改善箇所説明図

不具合発生箇所

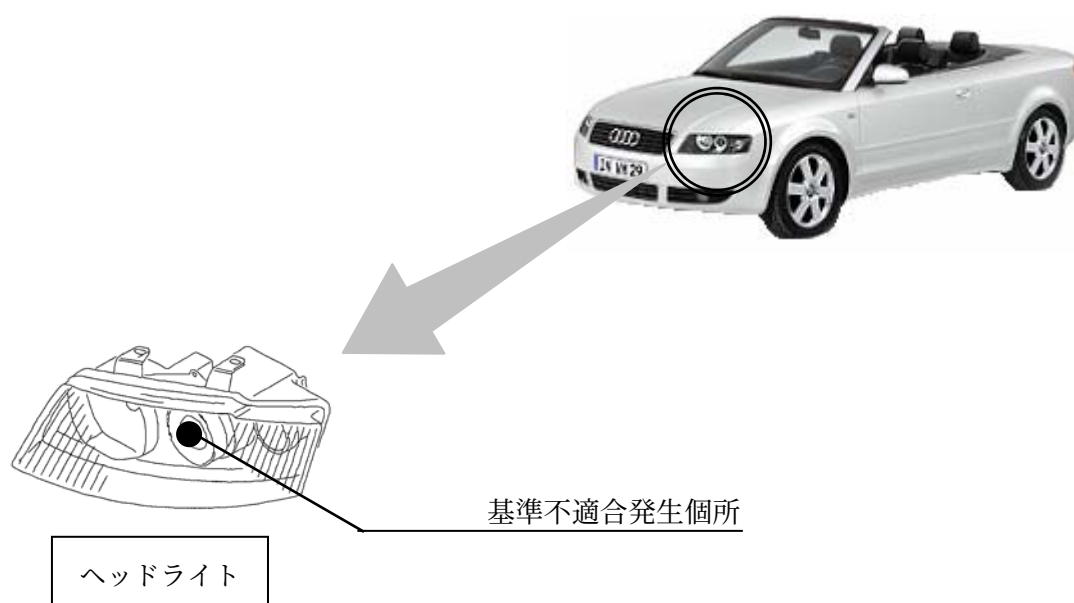
すれ違い用前照灯反射板の材質が不適切なため、すれ違い用前照灯点灯時のバルブの熱により、反射板表面が剥がれることがある。そのため、そのまま使用を続けると、光度が低下し、最悪の場合、夜間に前方にある交通上の障害物を確認できないおそれがある。

全車両、左右すれ違い用前照灯の反射板を対策品に交換する。

識別：ヘッドライト側面の部品番号ステッカーに、黄色のペイントマーカーで識別マーキングを行い、また、点検整備記録簿の該当欄に「日付、走行距離、作業実施者の住所と氏名、リコールキャンペーン：外-1231、Audi A4カブリオレ 反射板交換」を記入する。
